排出基準を超える放射性物質濃度の 排水の海洋放出について

排出基準を超える放射性物質濃度の排水の海洋放出について（報告）

平成 23 年 4 月 15 日

原子力安全・保安院

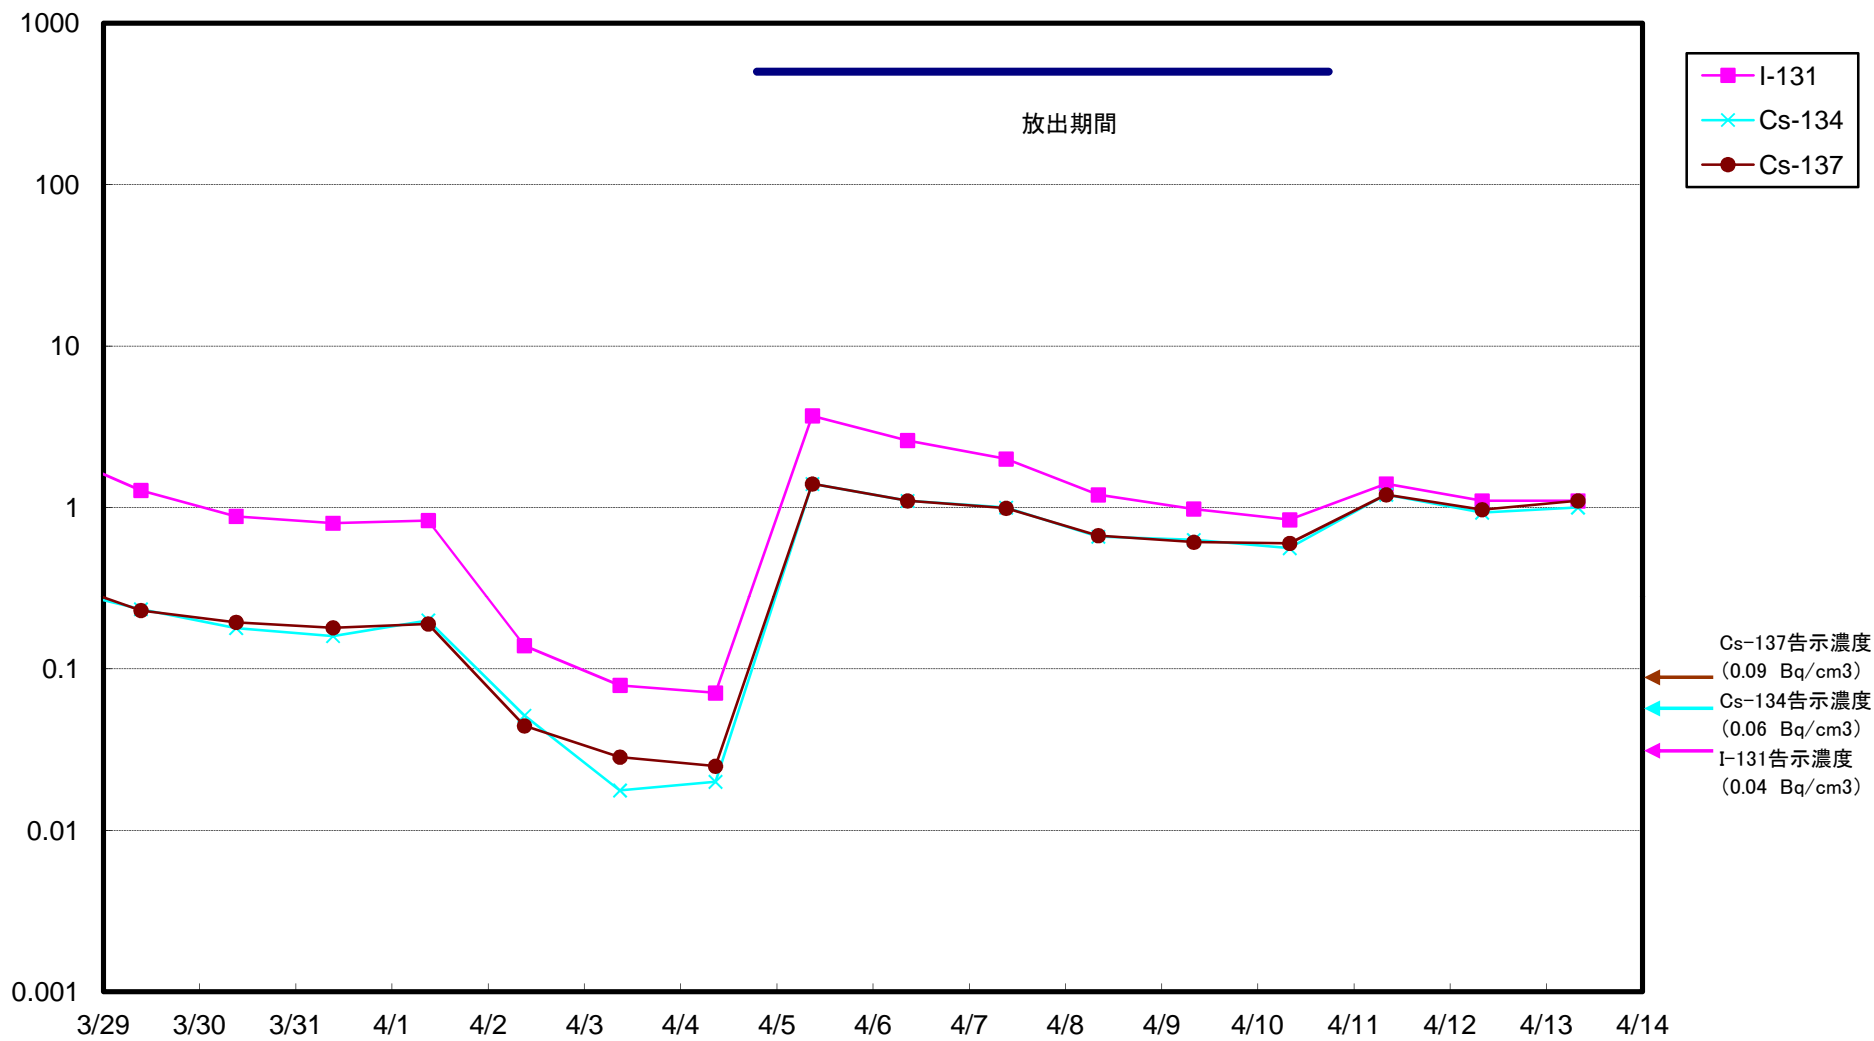
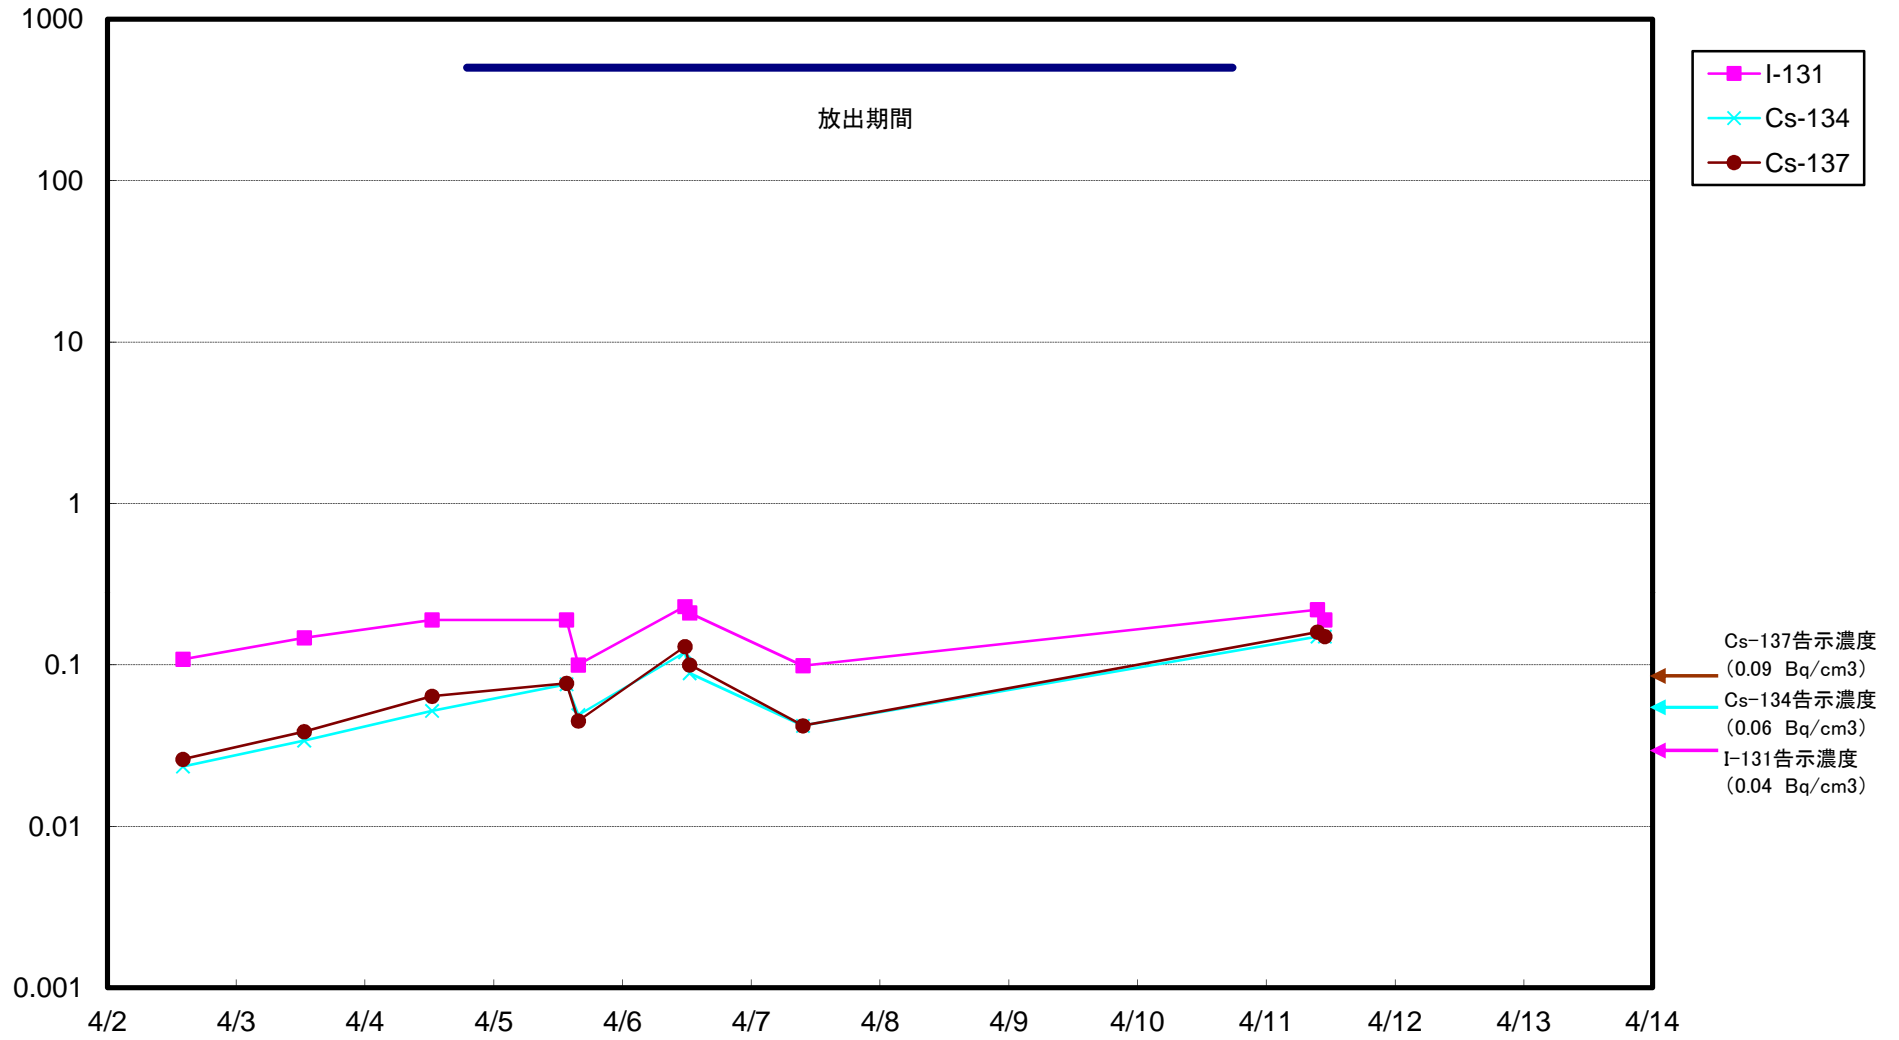
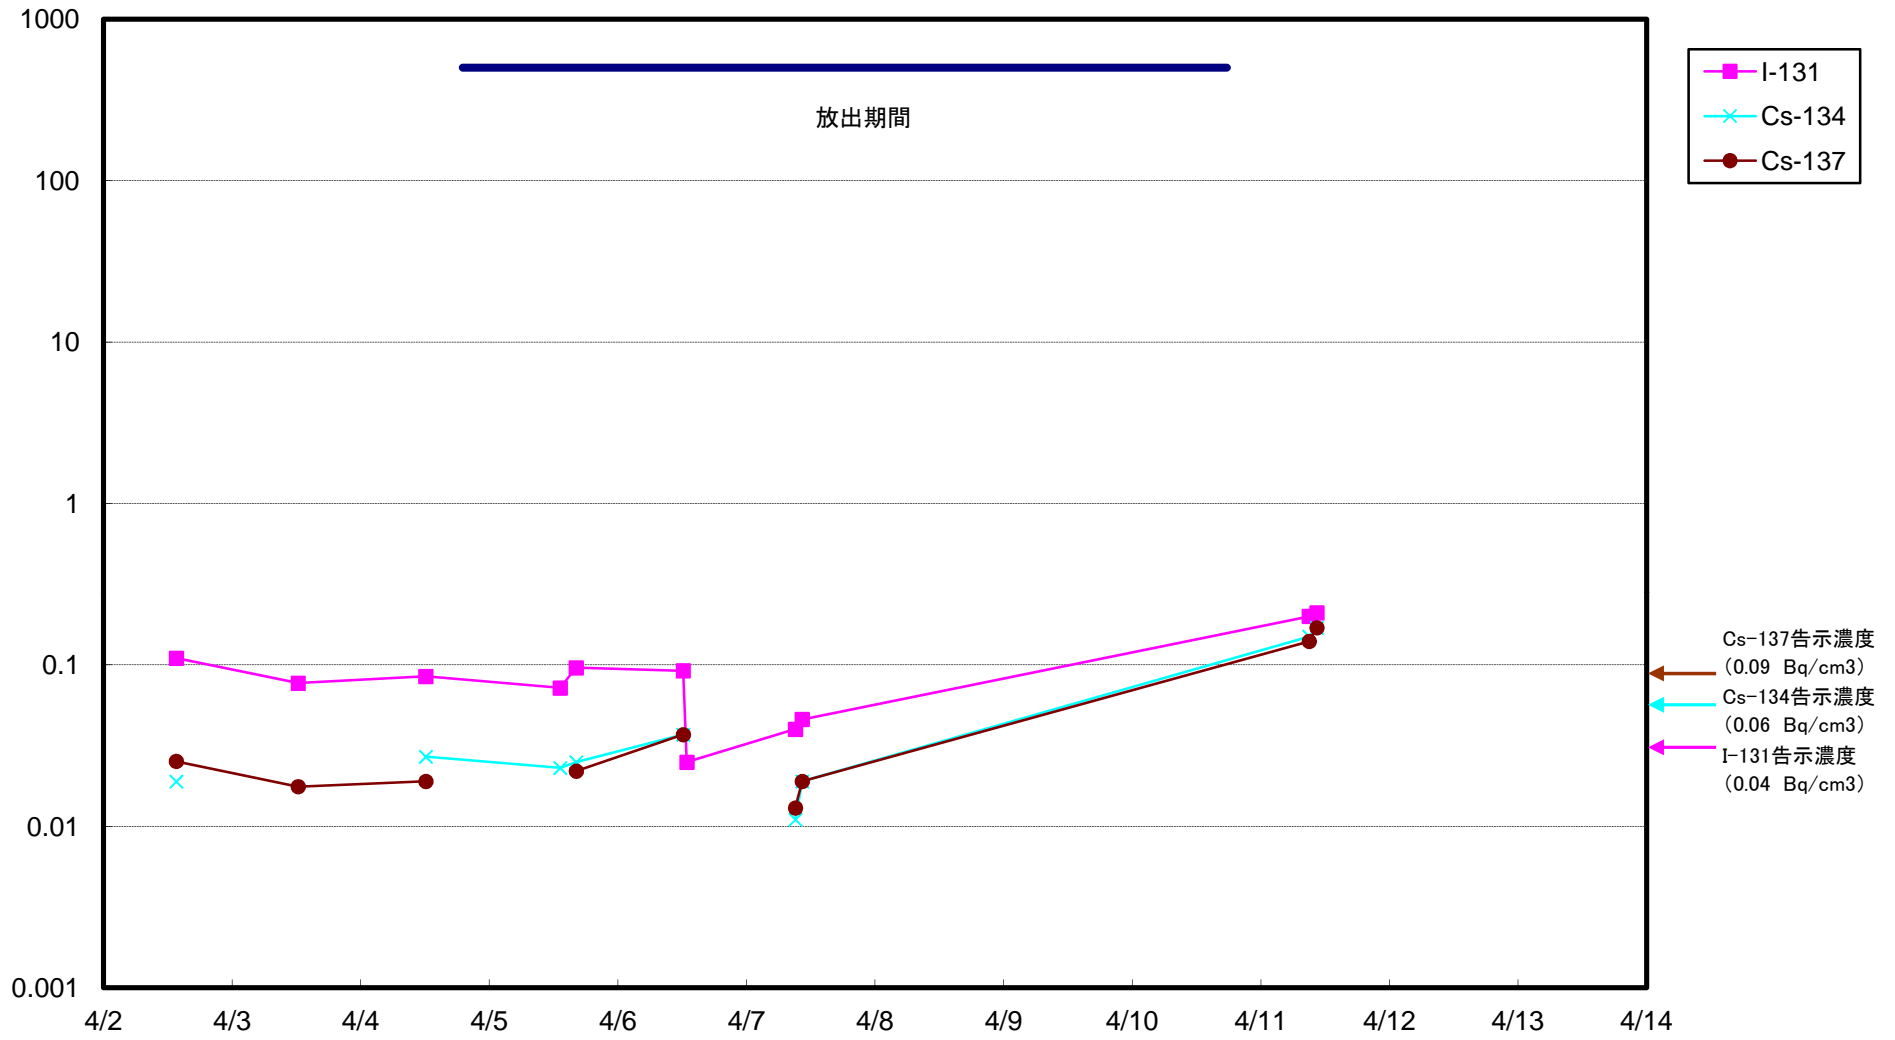
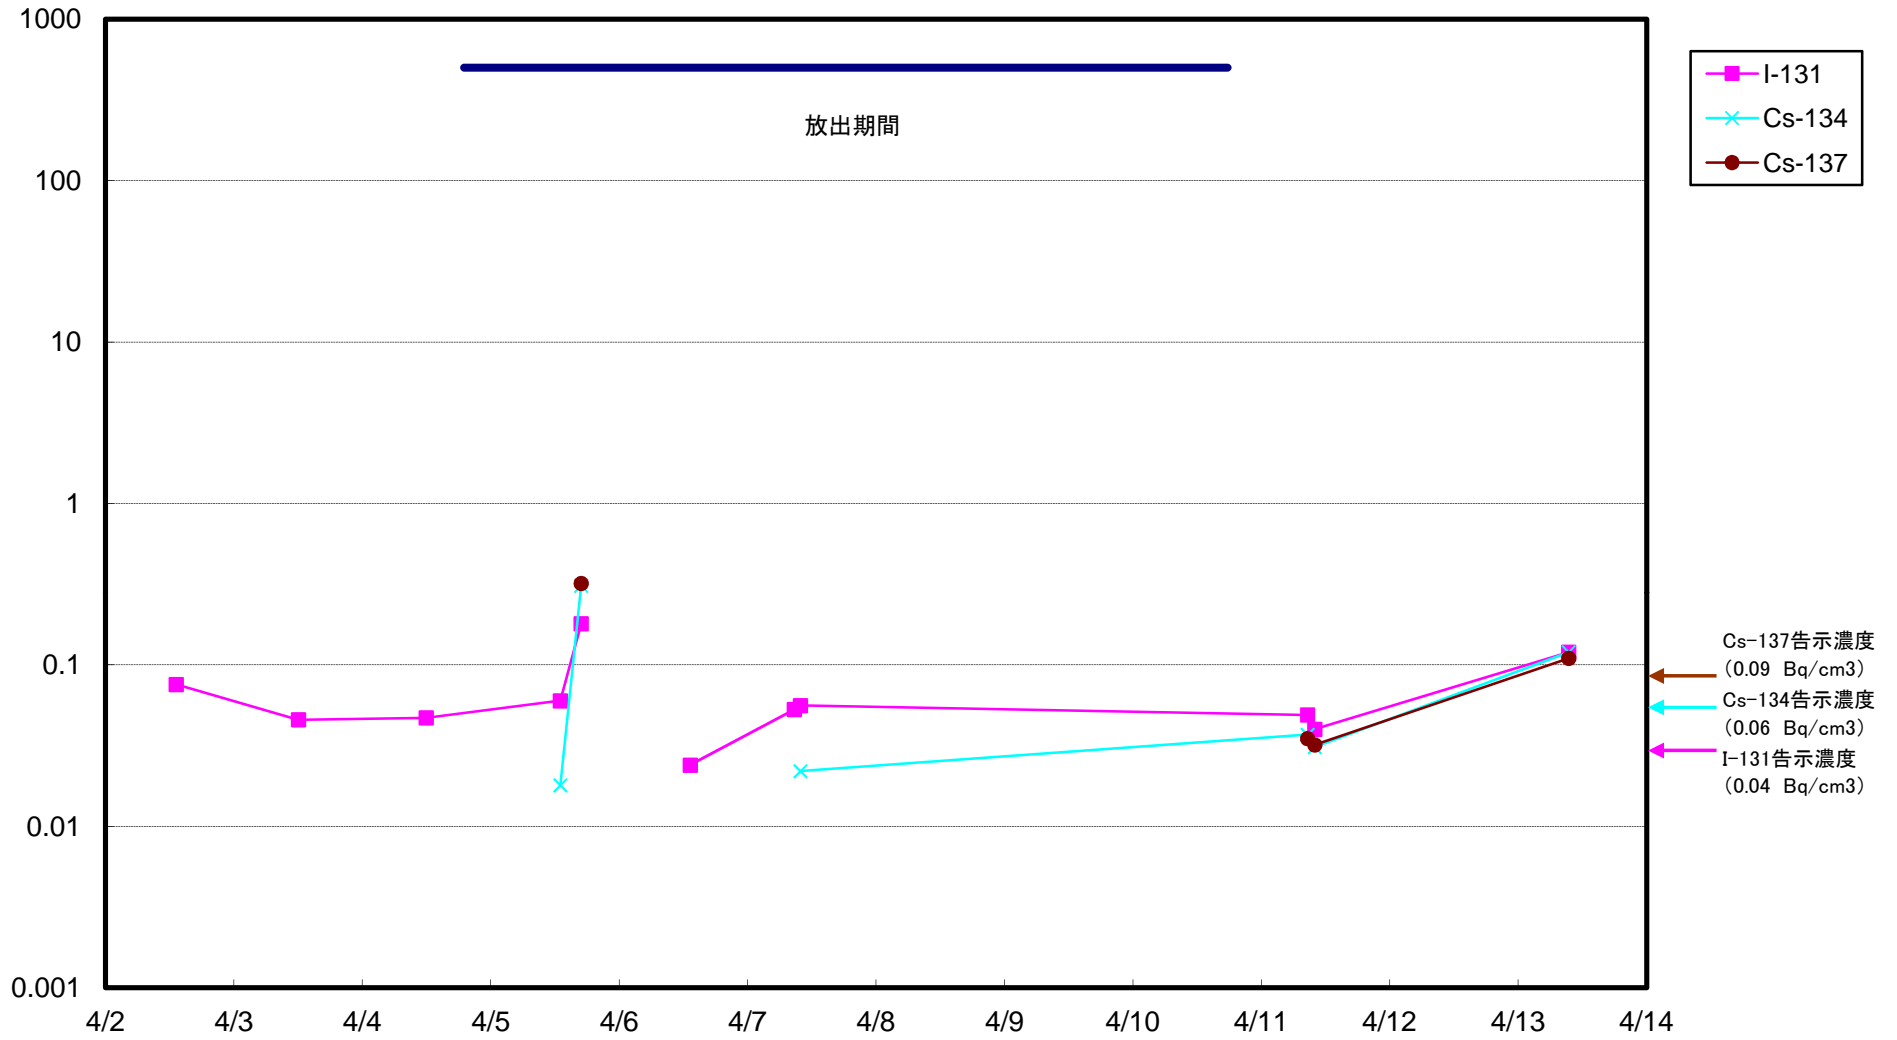
(d) 沖合15km地点におけるモニタリング結果

- ・ 発電所近傍に比し2桁程度低いレベルの周辺環境であり、今回の汚染水の放出に伴う有意な変動は見られない。

- ・ 新規に追加された 3 箇所の測定ポイントにおける結果は、従前より実施している 3 箇所の測定ポイントの測定結果と同程度であり、測定ポイントの追加は測定結果の信頼性の向上に寄与したものと考えられる。
- ③ 保安院が指示した海洋への放出を低減するための方策の強化については、東京電力が発電所の放水口から湾外へ排出することにより拡散希釈効果を高めて放出したことを確認した。
 - ④ 東京電力がモニタリング結果について、プレスリリースすること等により適切に公開していることを確認した。
 - ⑤ 文部科学省が実施中の沖合約 30km における測定データを見ると、全体的には低減傾向にあるものの、福島第一及び第二発電所の沖合約 30km の測定点において濃度が上昇している結果が得られており、意図的ではないにせよ福島第一原子力発電所から高濃度の汚染水が漏出した経緯もあるので今後の動向を注視する必要がある。
- (2) 今後の対応
